<b>ACLARATORIA No. 1</b>	
<b>Nombre del Proyecto:</b>	<b>Apoyo al Programa Nacional de Transmisión de Energía Eléctrica</b>
<b>Fondos:</b>	<b>Contrato de Préstamo BID No. 4598/BL-HO</b>
<b>Proceso No.</b>	<b>LPI No. ENEE-100-LPI-O-</b>
<b>Nombre del Proceso:</b>	<b>“Construcción de las nuevas Subestaciones: Calpules, La Victoria y El Sitio; Construcción de Ampliación de las Subestaciones: San Pedro Sula Sur, Santa Marta, Progreso, Bermejo, Choloma, La Puerta, Circunvalación, Comayagua, Villanueva y Zamorano; y Construcción de Línea de Transmisión 138 kV: San Pedro Sula Sur-Progreso”</b>
<b>País:</b>	<b>Honduras</b>
<b>Institución:</b>	<b>Empresa Nacional de Energía Eléctrica (ENEE)</b>
<b>Fecha de emisión:</b>	<b>20 de enero de 2022.</b>

**Figure 6 – Double-star connection  
with ungrounded neutral**

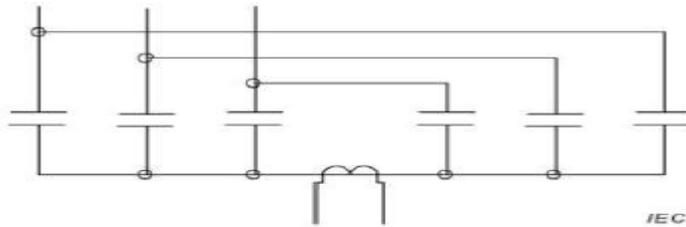
Aclaración: Se recomienda utilizar un método de protección por desbalance de corriente en el neutro con un esquema de conexión tipo estrella doble.

**Consulta:** se puede ofrecer este esquema de conexión tipo estrella doble con un transformador de corriente para el modo de protección de los bancos de condensadores.

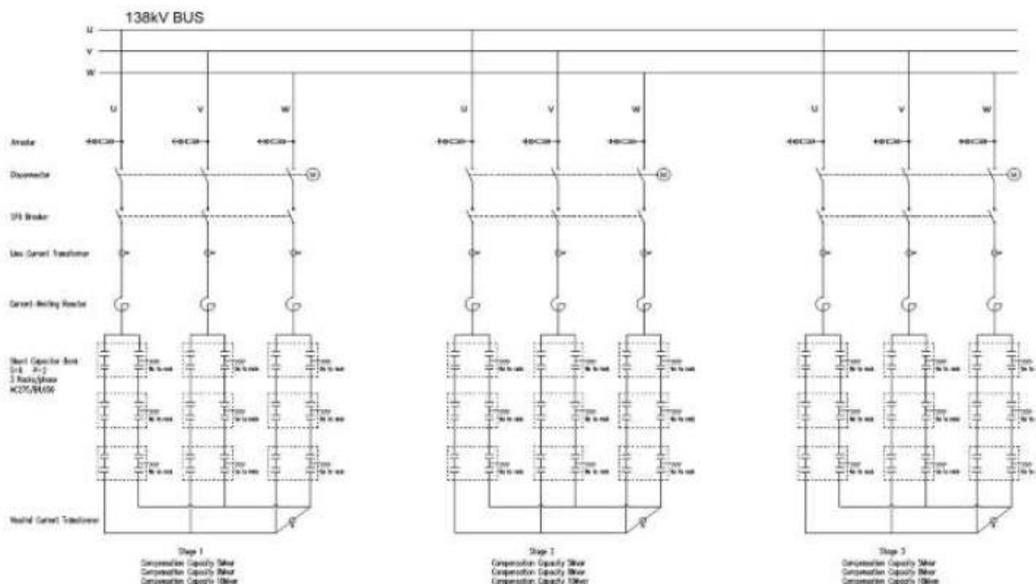
**Consulta:** ¿se puede ofrecer para los bancos de condensadores de 138KV con una configuración con 6 grupos series por estructura, con un voltaje de la unidad 14.4KV y un diseño de tres estructuras? Ver imagen de configuración sugerida.

Con la configuración y valores propuestos, solo se obtendría el banco de 24 MVar (8 MVar por etapa), y con el inconveniente descrito en la respuesta a la consulta No.1, ya que con la primera unidad condensadora con falla, el voltaje en el grupo con la unidad fallada, sube por arriba del 10%, y sería obligado desconectar esa etapa del banco, sin haber tenido antes un nivel de alarma. Por lo anterior, la propuesta no es aceptable.
